Associazione "Vivere in Valdisieve"

OGGETTO: Procedimento di Valutazione di Impatto Ambientale, integrato ai sensi dell'art. 10, c.3 del D.Lgs. 152/2006 con la Valutazione di Incidenza di cui all'articolo 5 del D.P.R.357/1997, comprensivo dell'autorizzazione paesaggistica di cui all'art. 146 del D.Lgs. n. 42/2004 e della Verifica del Piano di Utilizzo delle Terre e Rocce da Scavo, D.P.R. 120/2017, art. 9, per il progetto: SS 67 "Tosco Romagnola" per i lavori di adeguamento del tratto tra la località S. Francesco in Comune di Pelago e l'abitato di Dicomano. Variante di Rufina (FI). Lotto 2A - 2B.

Osserva quanto segue

Foto 5

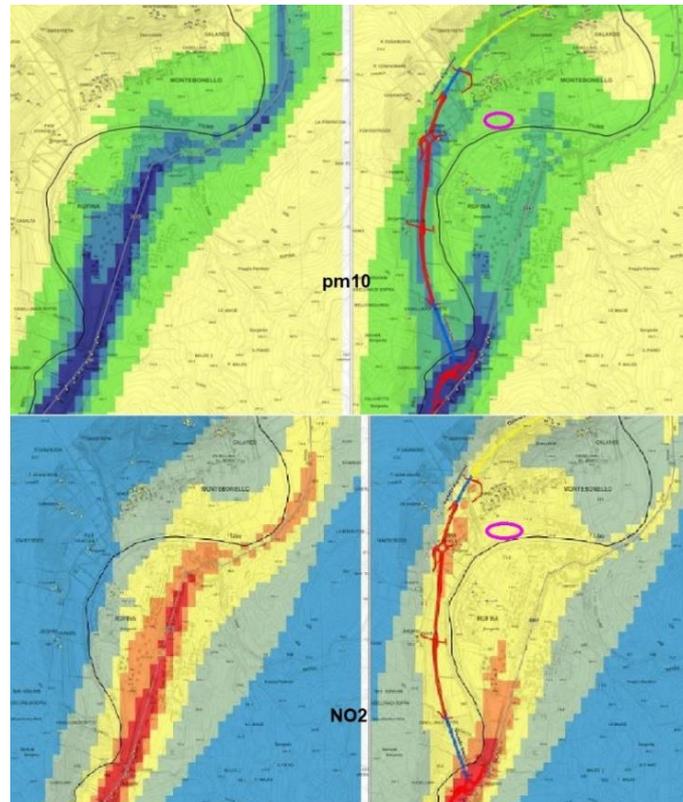
Oltre a questa mancanza, notiamo che comunque sia, in questa area, vi sarà un accumulo degli inquinanti visto lo sbocco anche della vicina galleria (a ridosso anche dei molti edifici che si trovano in quella zona). Per correttezza diciamo che la fabbrica insalubre è rimasta al centro del paese, e in un certo senso lo è anche di Rufina, anche se è separata dal fiume Sieve. Nella foto 5, il cerchio in rosa (a dx) è l’area dove è situata la fabbrica (in quella zona ci sono anche altre attività artigianali).

Nelle fotosimulazioni delle emissioni NO₂, ci sembra strano anche che tutto il centro di Rufina (eccetto davanti alla Coop), rimanga tra 0,5 e 1 (mcg/mc – colore giallo). In quanto c’è anche la Stazione Ferroviaria con diversi parcheggi sempre pieni di auto, ed una circolazione interna che crea un movimento dovuto agli spostamenti tra scuola, lavoro, servizi, sport, quasi esclusivamente sempre nelle ore di punta. Ed è impensabile immaginare di diminuire il traffico interno e/o generato dalle attività locali, o che coloro che arrivano da Pontassieve o Dicomano, possano preferire la nuova variante per arrivare nel centro abitato di Rufina (con dispendio di km. inutili). A Rufina c’è anche un distributore di benzina, che si presume possa essere attrattivo per gli automobilisti per rifornirsi del carburante, anch’esso determina movimento dei mezzi in quel luogo (pesanti e non).

Foto 8

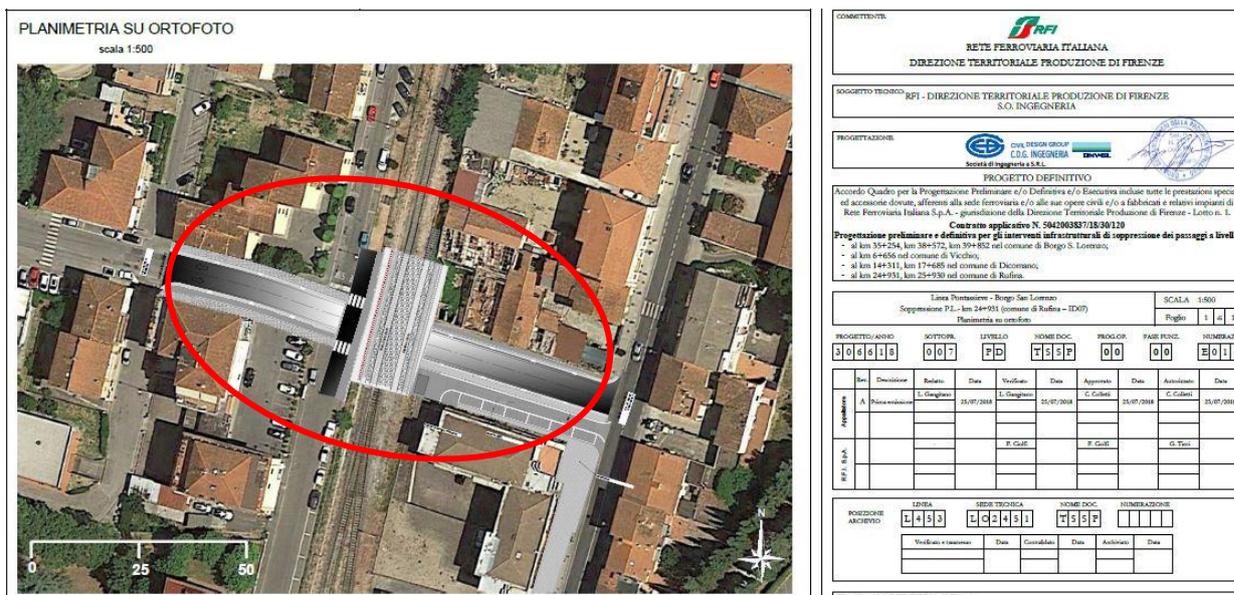
- Altro **superamento del passaggio a livello nel centro** del paese di Rufina (con molte criticità: per il rischio idraulico, perché si scava al di sotto della linea ferroviaria per ricollegarsi alla **SS67**; per eventuali danni alle abitazioni, che sono vicinissime. Dovranno installare pompe idrovore e varie altre sbarre per impedire a persone ed auto di entrare nel sottopasso in caso di maltempo). Foto 8

Foto 9

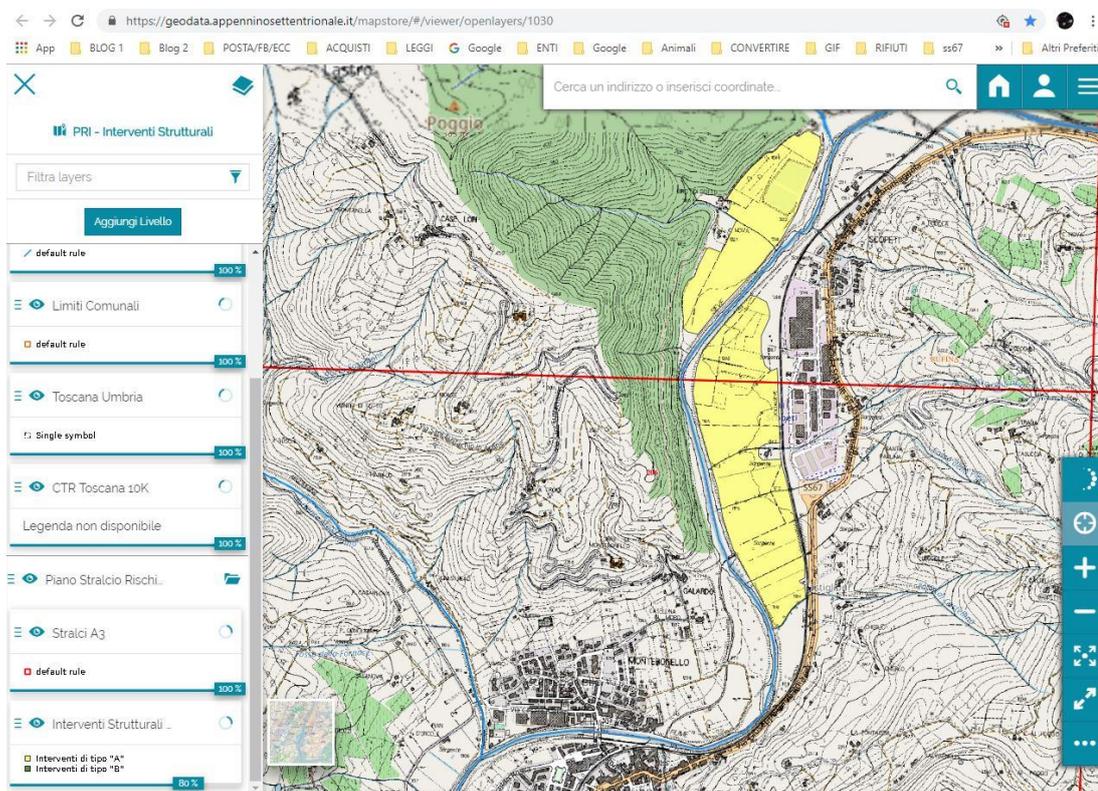
- **Casse di Espansione a Scopeti (Ordinanza Commissariale N°122 del 8/9/2022 Regione Toscana).**
Foto 9

I piloni del viadotto che esce dalla galleria per congiungersi alla rotatoria di Scopeti, ricadono in gran parte nella cassa di espansione in riva sinistra del fiume Sieve, dividendola in due. **Eventuali volumi compensativi alla naturale espansione dell'acqua in caso di esondazione, e per non aggravare il RISCHIO a valle, da dove vengono recuperati? Lo ribadiamo anche più avanti.**

Foto 17

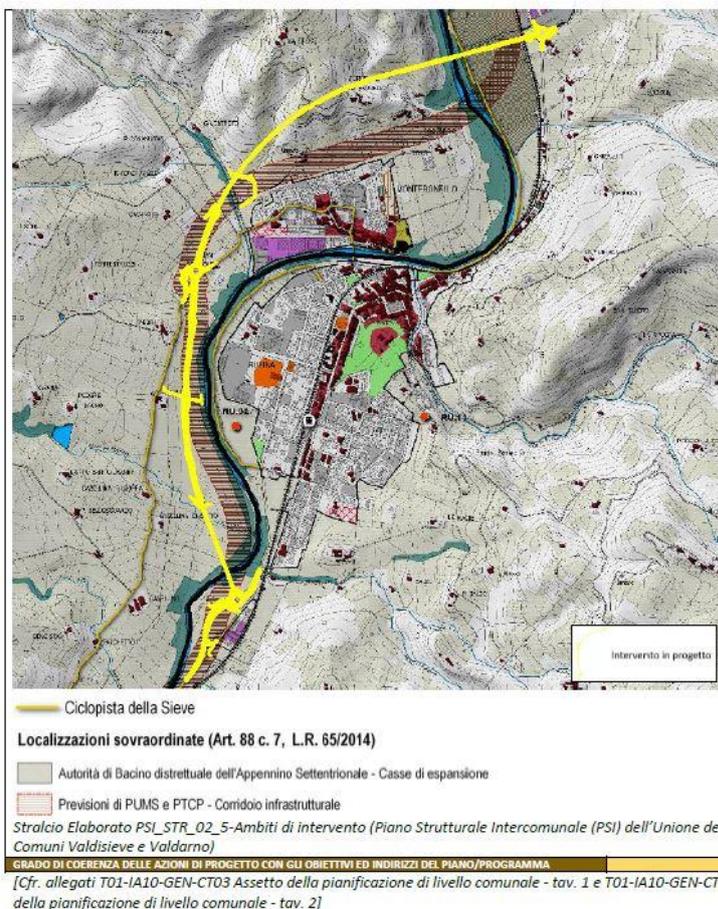
Inoltre percorre un tracciato completamente al di fuori del corridoio infrastrutturale previsto che era stato lasciato abbastanza largo proprio per permettere di adagiarsi il nuovo tracciato, anche se avesse avuto bisogno di qualche correzione, comunque rimanendoci dentro. Foto 17

Foto 21

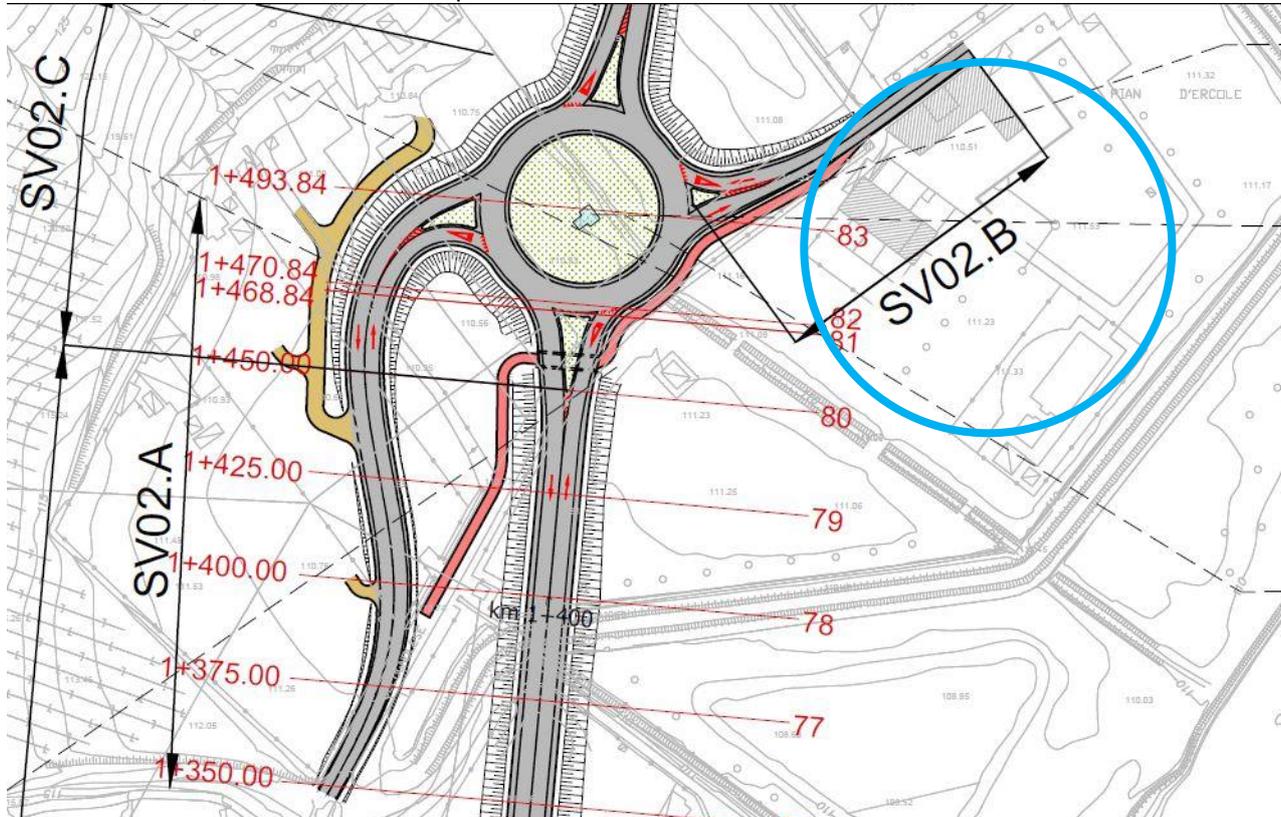
Intanto partiamo dal solito **rilevato** rispetto al piano di campagna: come si vede nelle foto 21 (T011A20GENPP01), 22 (rendering simulato) e 23 (Google Maps), l'**uscita** per Montebonello finisce quasi direttamente dentro alle finestre dell'Albergo Pian d'Ercole Resort (attualmente in vendita – cerchio blu). L'uscita è ancora in rilevato (stando al rendering) e passa proprio davanti al cancello e alle finestre della casa colonica principale (da dove passerà poi anche la mini pista ciclabile), e circa alla stessa altezza della palazzina dei mini appartamenti (subito sulla destra).

Nei campi dove è prevista la rotatoria ci sono diversi **canali di raccolta dell'acqua** proveniente dai campi e vigne sovrastanti, anch'essi pieni di fossi che si ricollegano a quelli in piano che poi defluiscono in Sieve. I 2 fossi principali rimangono completamente **TOMBATI** (come si evince dalle planimetrie) a causa: uno della rotatoria stessa, uno sia dallo svincolo ovest che dal tracciato principale (tutti in rilevato) minimo di 4 metri. Soprattutto quello sotto la rotatoria è già oggi causa anche di allagamenti dei campi durante piogge intense perché il materiale che viene portato dalla collina tende ad ostruirlo lungo il percorso, formando dei tappi. Che il materiale, durante la pioggia, venga trasportato dall'alto verso il basso sembrerebbe cosa palese da capire, a meno che non si faccia passare una tubazione enorme sotto strada fino alla Sieve (che piano piano però si riempirebbe, i contadini di quegli orti lo sanno bene, basta chiederlo a loro), ma non ci sembra di aver capito che sia così. Quindi quando ci saranno piogge intense quel punto costretto tra i rilevati di rotatoria, uscite e tracciato, diventerà una bella piscina.

Foto 24 pozzi e derivazioni

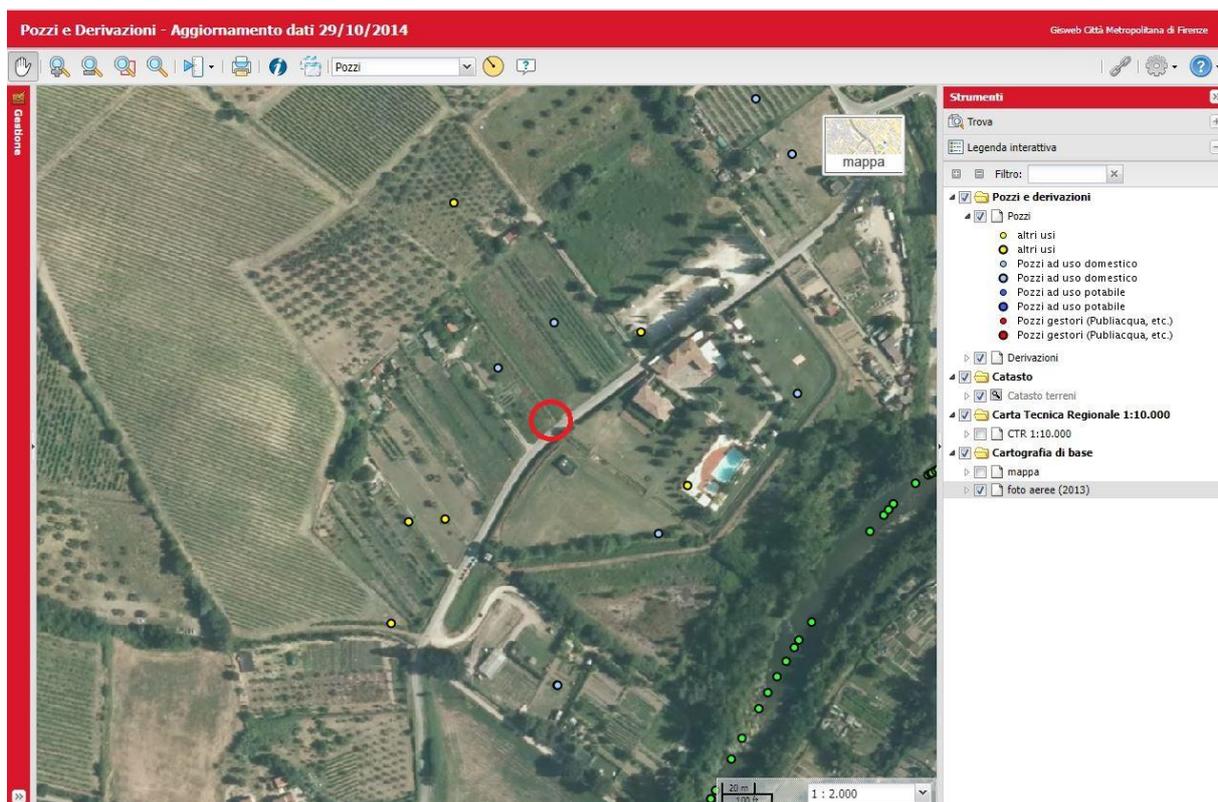
Addirittura un POZZO, a servizio di 3 famiglie (oltre agli orti) che vi hanno la residenza, RESTA completamente SOTTERRATO sotto la ROTATORIA. Stiamo scherzando? Foto 24

Nella foto sopra l'immagine della [mappa](#) dei pozzi e derivazioni della Città Metropolitana di Firenze, che tuttavia non è aggiornata, oltre a quello in rosso ne mancano anche altri (l'ultimo aggiornamento risale al 2014).

Foto 29 – carreggiata dove si fermano i camion con le auto in sosta

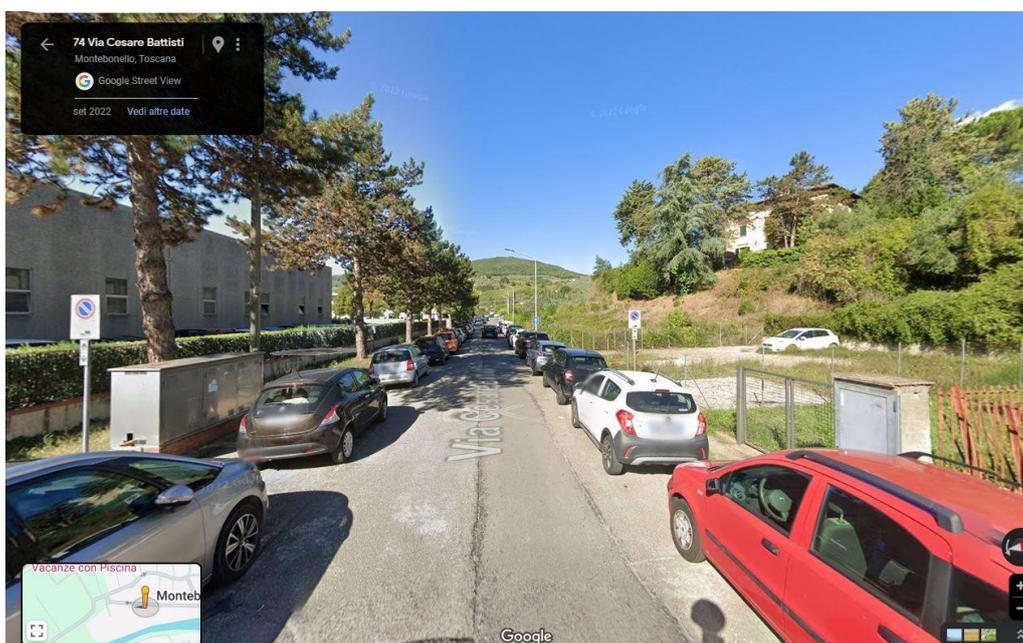
Per tentare di risolvere il problema, si potrebbe provare anche ad ipotizzare, per esempio, un cambio dei sensi unici nella frazione di Montebonello (che avevano una ragion d'essere per motivi di sicurezza), o che si possa ripristinare il doppio senso di circolazione in entrambe le strade ora a senso unico. Ma la cosa non sarà fattibile perché sono entrambe strette e non consentono facilmente gli scambi tra auto e camion. Già adesso, che Via Cesare Battisti è a senso unico, i camion si fermano in doppia corsia (rispetto alle auto in sosta), determinando già ora problemi di scorrevolezza del traffico (foto 29). Inoltre, anche all'interno delle fabbriche lungo questa via (in particolare Gucci e Selasti) i piazzali interni, dove ci sono, non sempre consentono ai mezzi articolati di effettuare agevolmente le manovre all'interno, tanto è vero che preferiscono scaricare rimanendo sulla strada. Altrimenti entrerebbero già da ora, ma in genere non lo fanno.

Foto 29 - RU Pontassieve tav. D1+D3-strade storiche

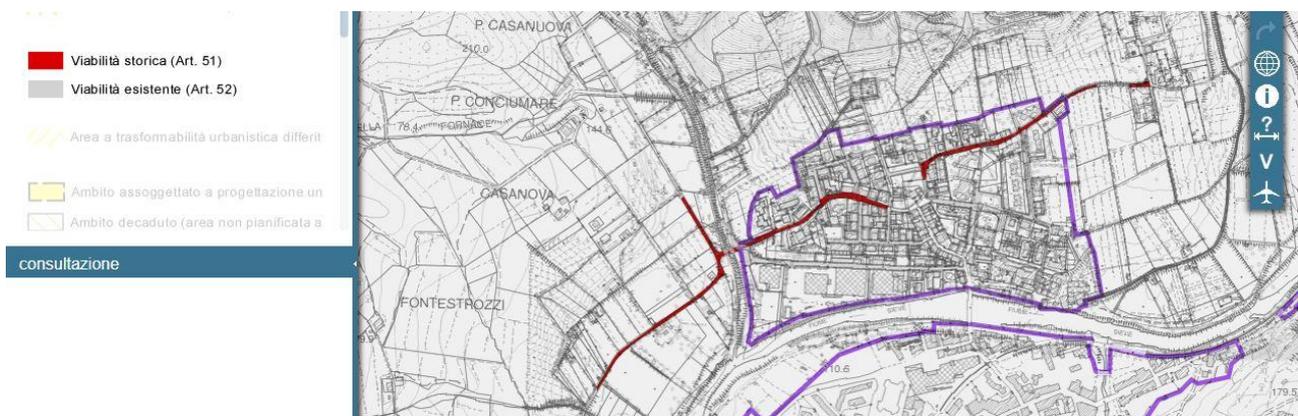
Precisiamo anche che, stando all'art. 51 delle NTA del Regolamento Urbanistico di Pontassieve, per le strade storiche (Foto 29) valgono le seguenti PRESCRIZIONI: “**Articolo 51 - Viabilità storica**
Della viabilità storica, i cui elementi sono indicati, sia nel territorio rurale e aperto che nel sistema insediativo, dalle tavole contrassegnate con d1) e d3) del presente regolamento urbanistico, è prescritto il mantenimento nei relativi aspetti strutturali, quali il tracciato, la giacitura e le caratteristiche dimensionali, nonché, ove si siano conservati, o siano recuperabili, negli aspetti costruttivi e formali sia delle strade che dei relativi elementi di supporto e di arredo, quali i muri di recinzione latitanti e quelli di sostegno e di contenimento, e simili, salva la possibilità, nei tratti ad elevata pendenza e previa richiesta di provvedimento di assenso, di sostituire la pavimentazione presente con conglomerati cementizi o con altri materiali ritenuti idonei da questa Amministrazione”²³.

Foto 32 – vigne girapoggio e trasversali

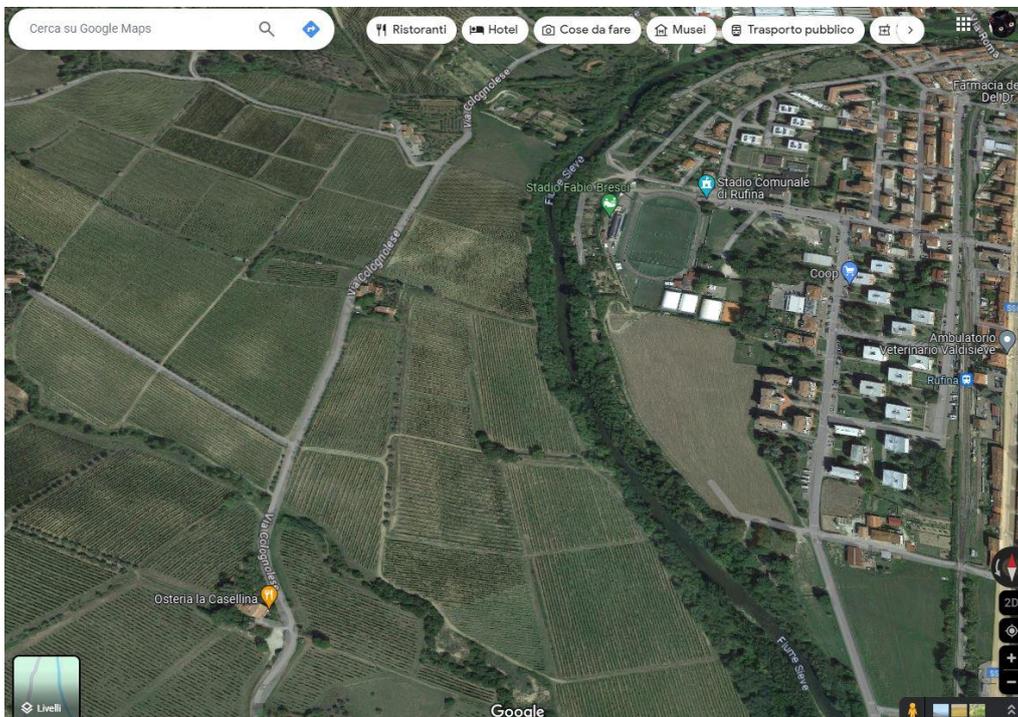
Come si può vedere dalla foto 32 tratta da Google Maps, si vedono bene i vigneti che sono orientati in modo diverso gli uni dagli altri. Creando queste sfumature di verde che sfumano poi sui filari ripariali lungo il fiume Sieve. Vigneti che saranno tagliati dal tracciato in oggetto (con un impatto negativo anche per tutte le altre caratteristiche del progetto).
